SERVICE-INFO

Ohjainrullan 532 0289 10 muutokset

Tuotenro INA: 532 0289 10

Kuva 1: 532 0289 10 Edellinen malli

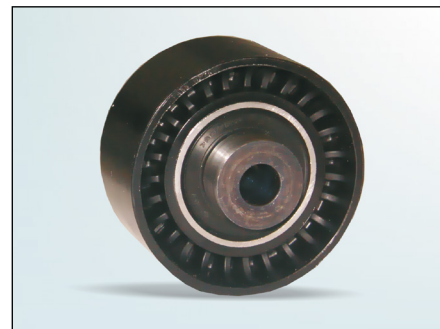
Jatkuvan tuotekehityksen vuoksi ohjainrullaan (tuotenro INA. **532 0289 10**) on tehty muutoksia. Uusi malli on muovinen ja sen juoksupinta on edellistä kapeampi (30mm).

Muutoksilla on saavutettu painon alenus ja parantuneet käyntiominaisuudet.

Siirtymäajan puitteissa toimituksissa voi esiintyä sekä metallisia että muovisia ohjainrullia. Molemmat ohjainrullat täyttävät tekniset vaatimukset ja niitä voidaan käyttää rajoituksetta.
